Protokol o změně díla

změnový list číslo 146

Stavba: Centrum komplexní psychiatrické péče Brno

Změna: Provizorní napojení výtahových lobby a schodiště

1PP

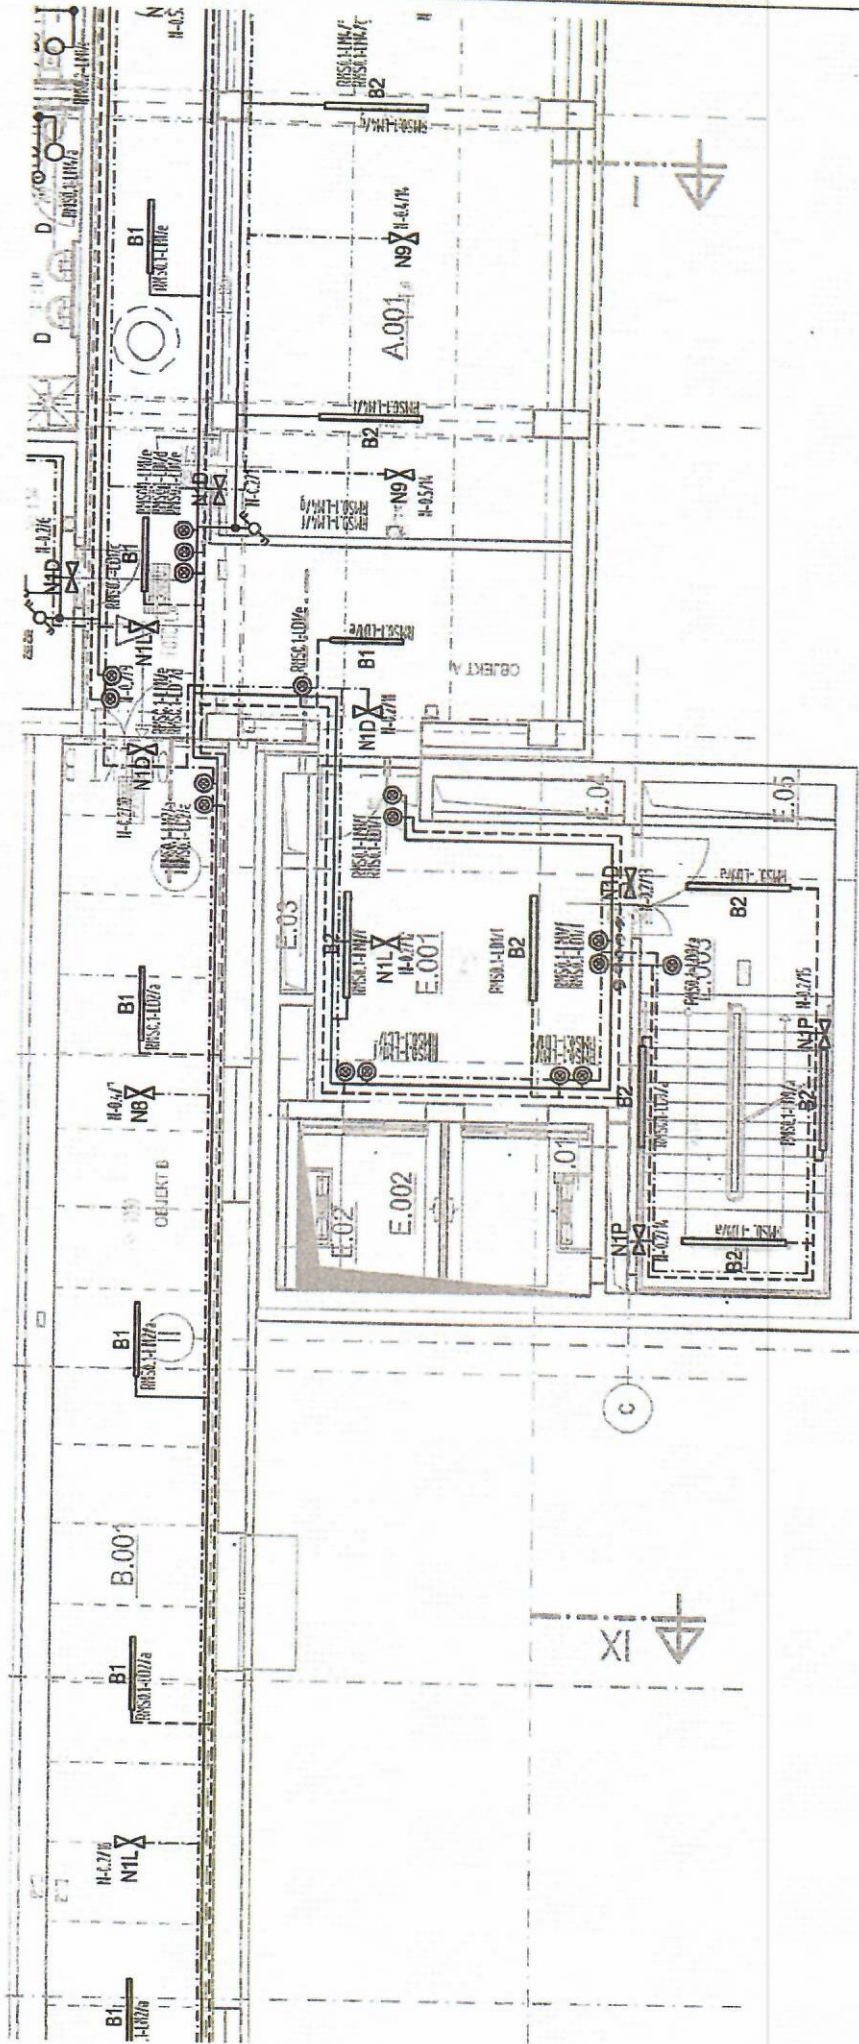
napojeno z RMS 1.7

- 1 x kabel CKKH-R-J 3x1,5 5up až 3up
- 1 x kabel CKKH-R-J 3x1,5 2up až 1pp
- 1 x kabel CKKH-R-0 3x1,5 ovládací

napojení schodiště a výtahových lobby u ves netují

etapizováni

bude se muset provizorně napojit z RMS 1.7

2L 146
PRIL 0
OBJ F

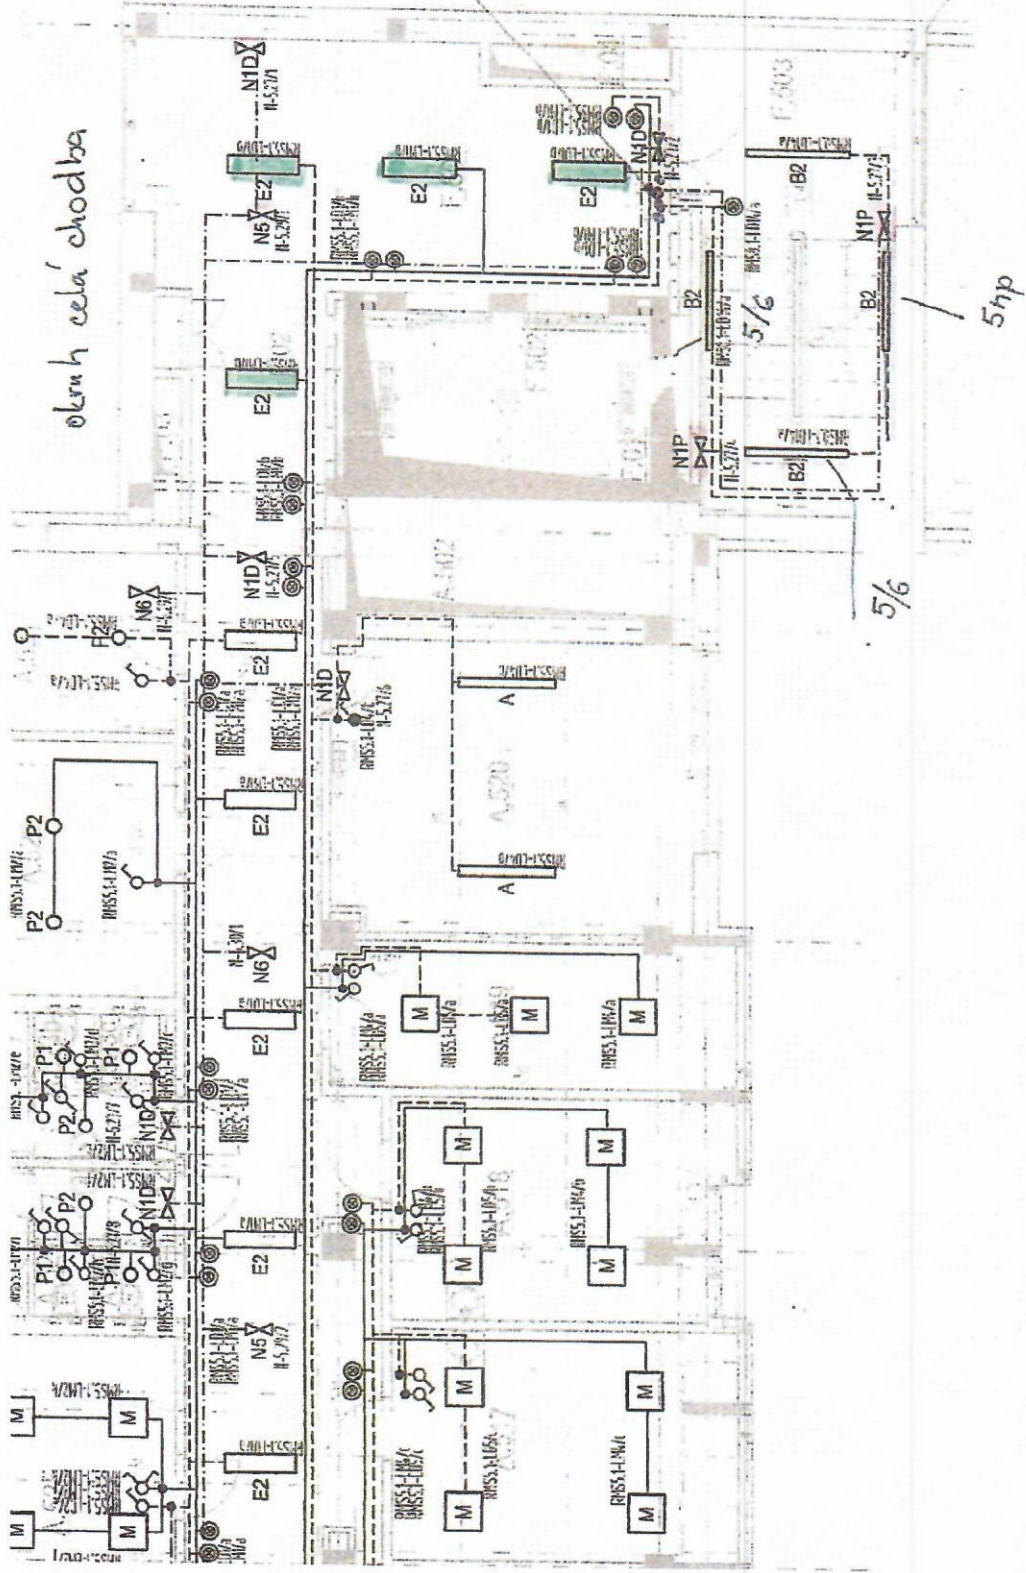
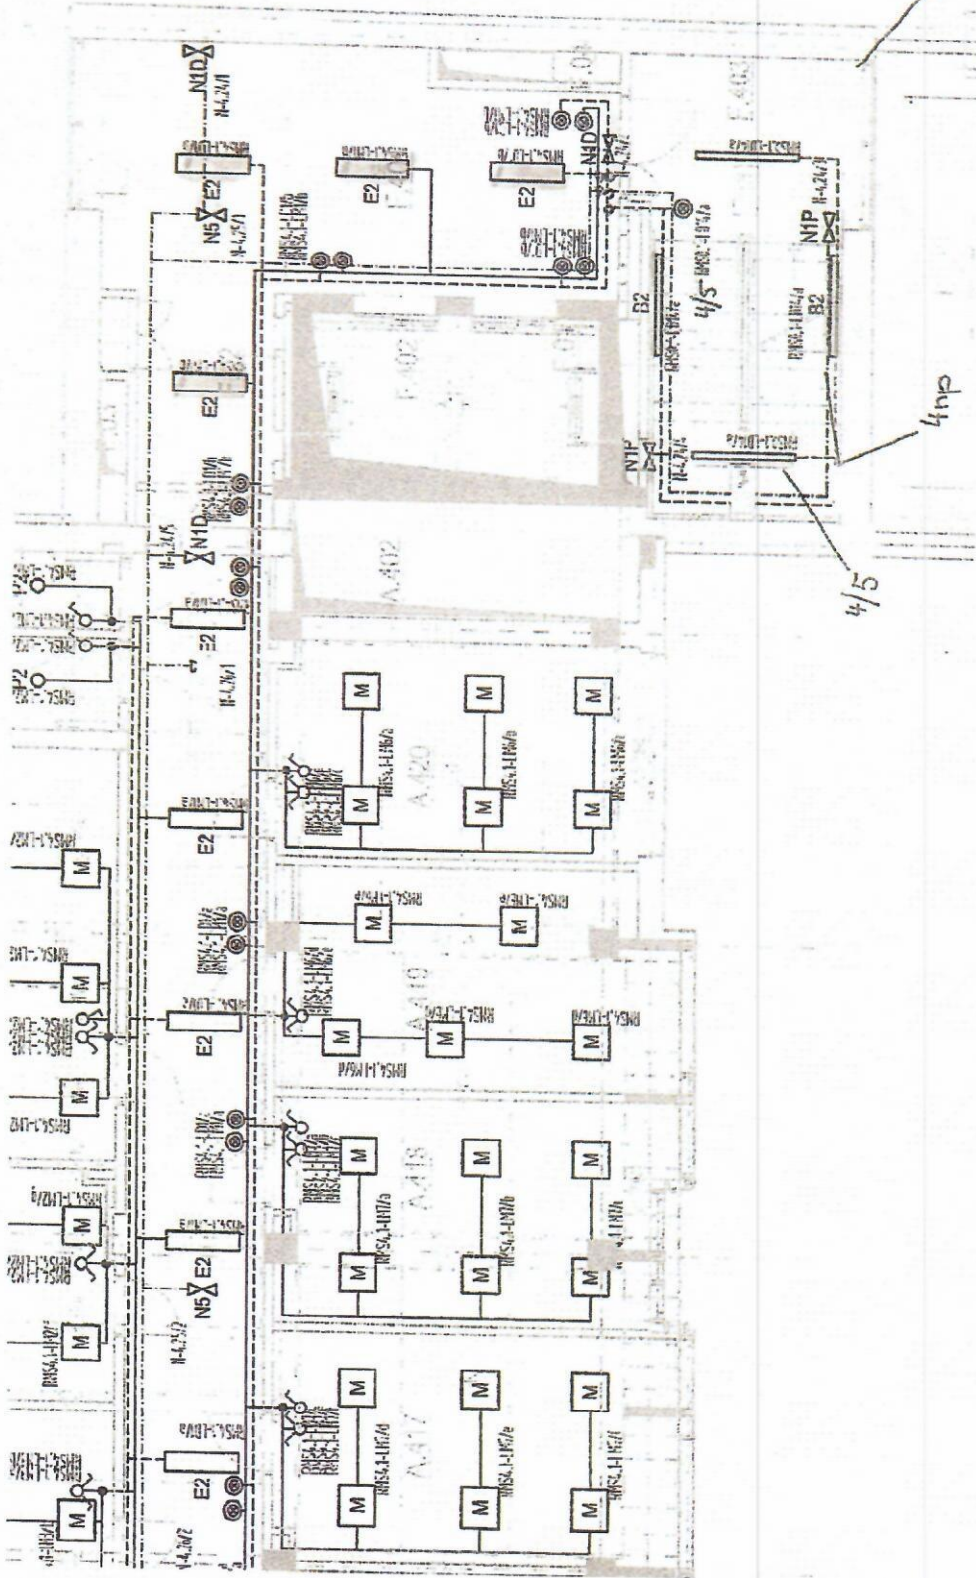
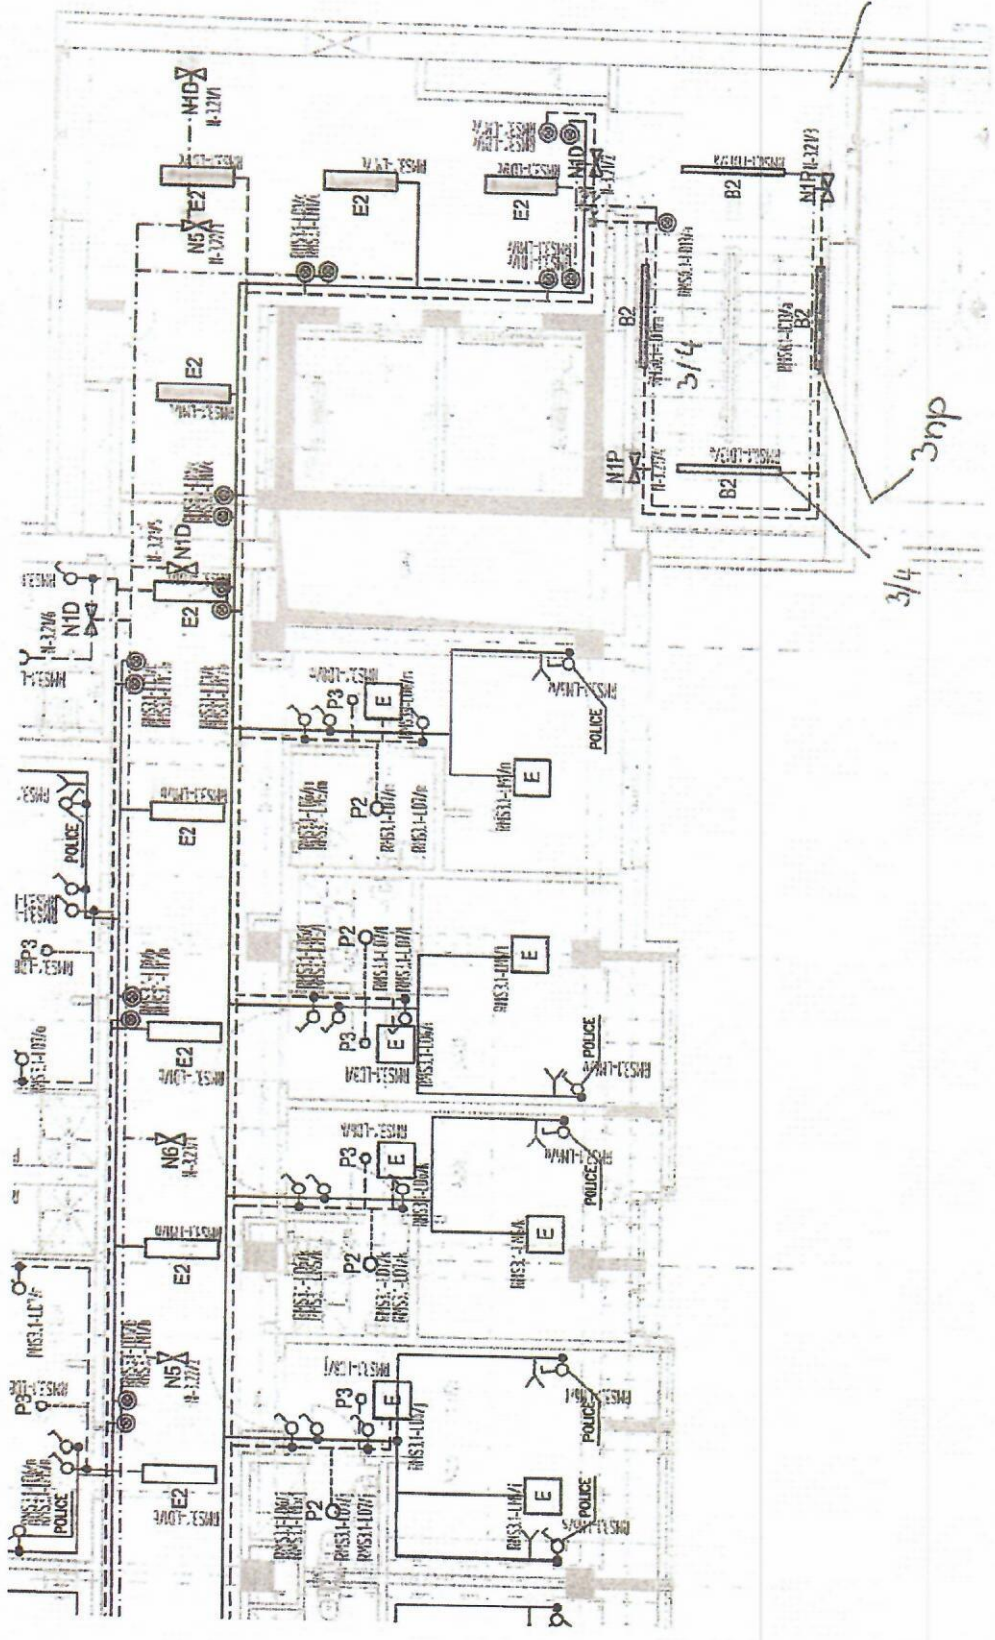
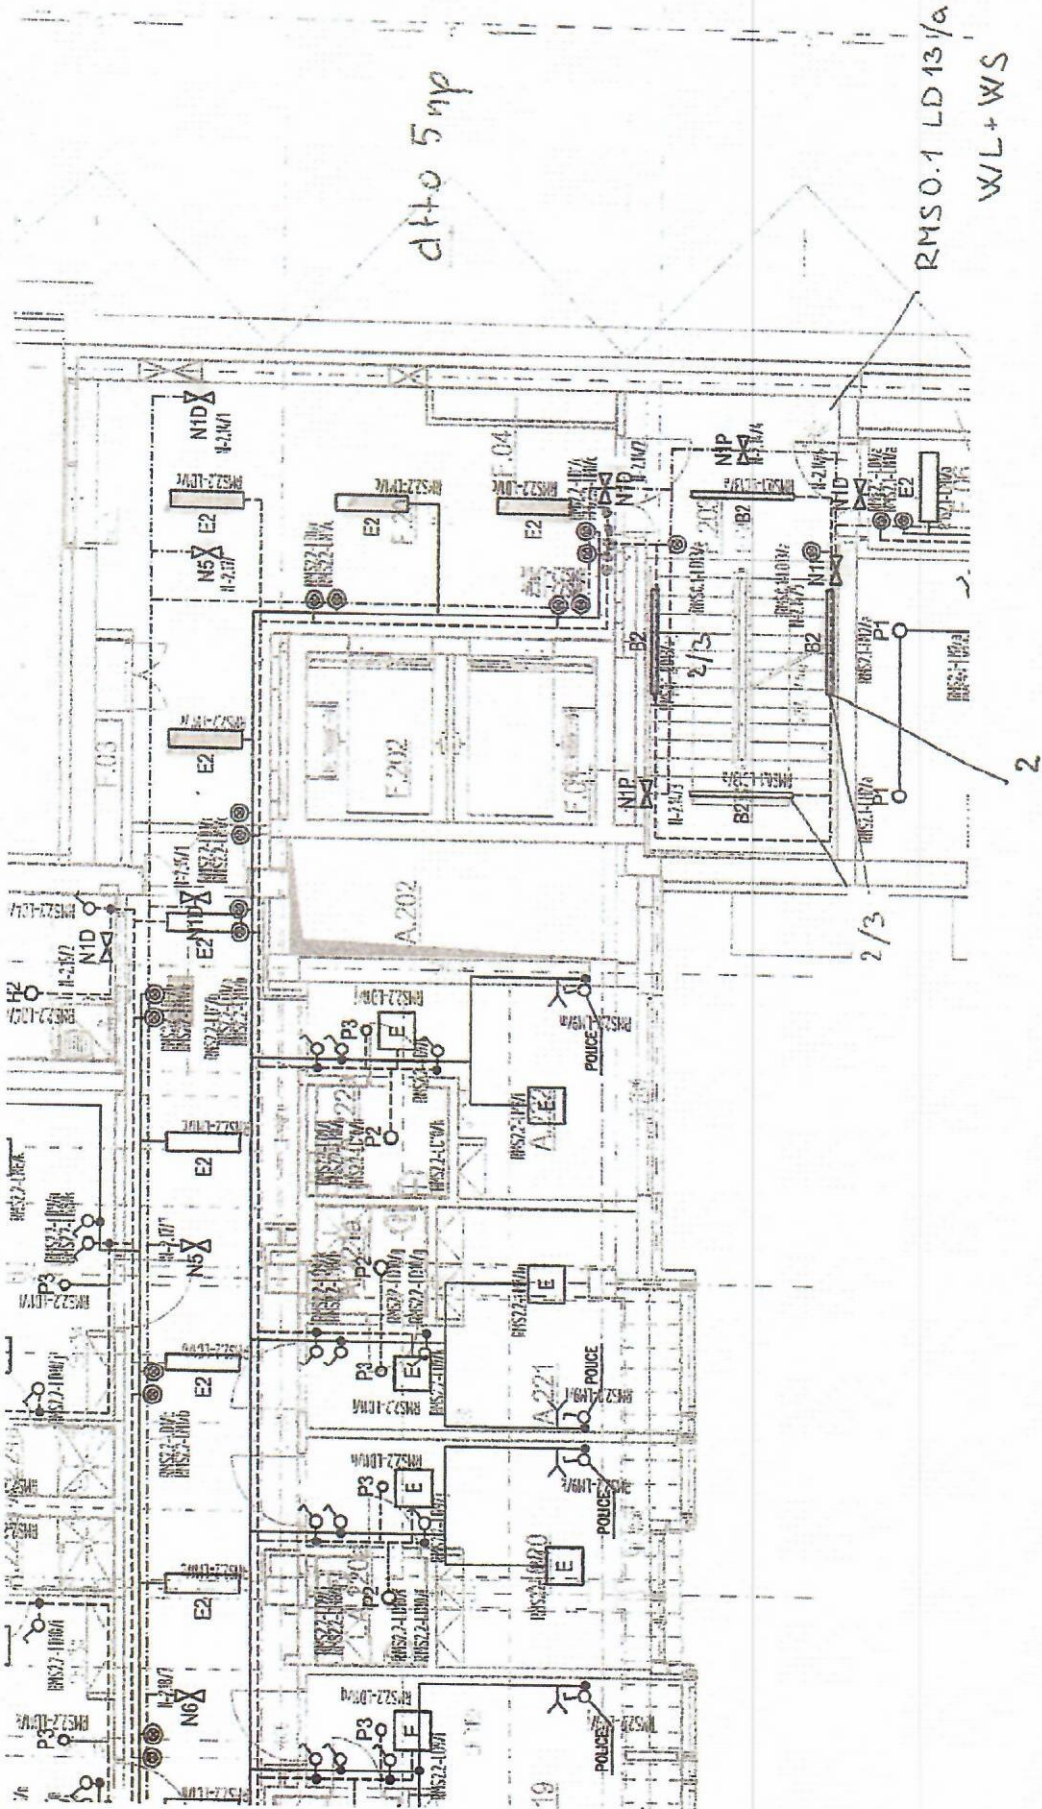
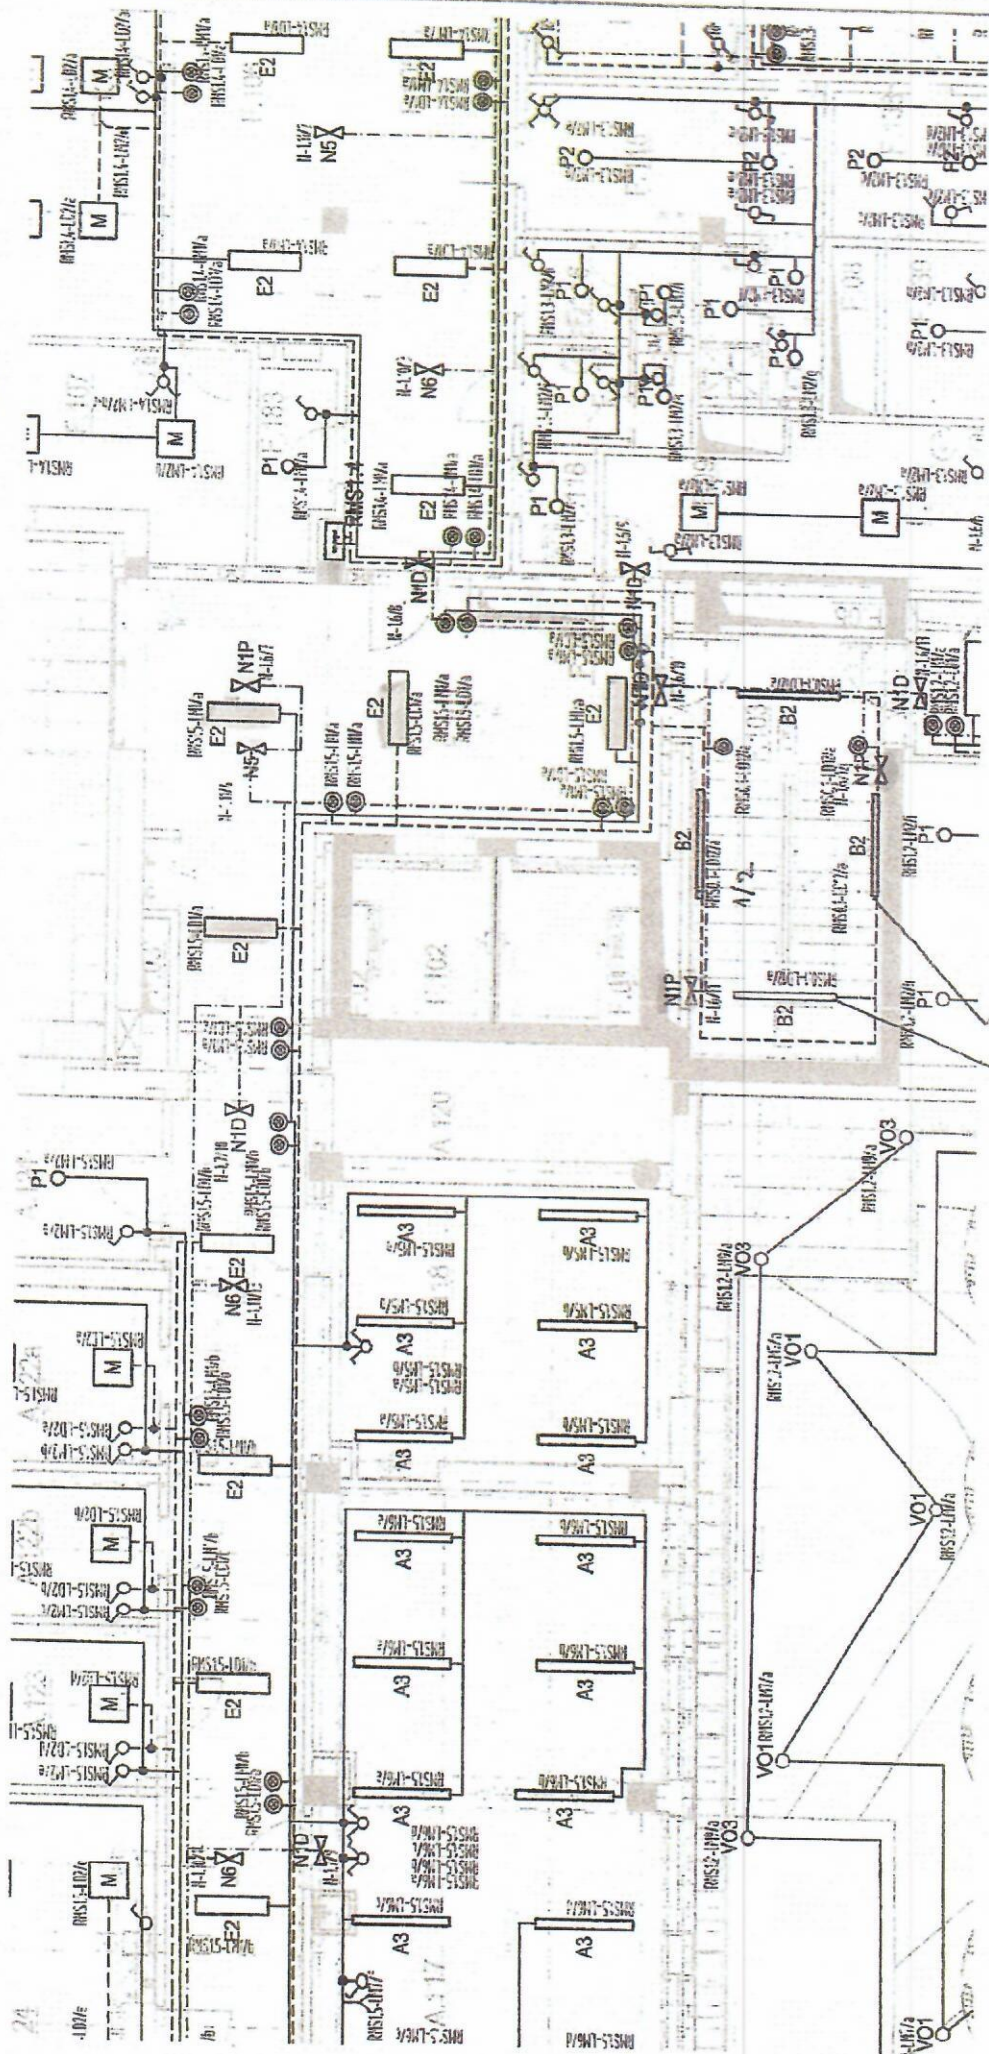
↑ schodiště
1x CXKH-R-J 3x1,5 - 1. patro šip
1x CXKH-R-J 3x1,5 - 2. patro
1x CXKH-R-O 3x1,5 - 1. patro

napojeno z RMS1.4

a RMS1.3 school.
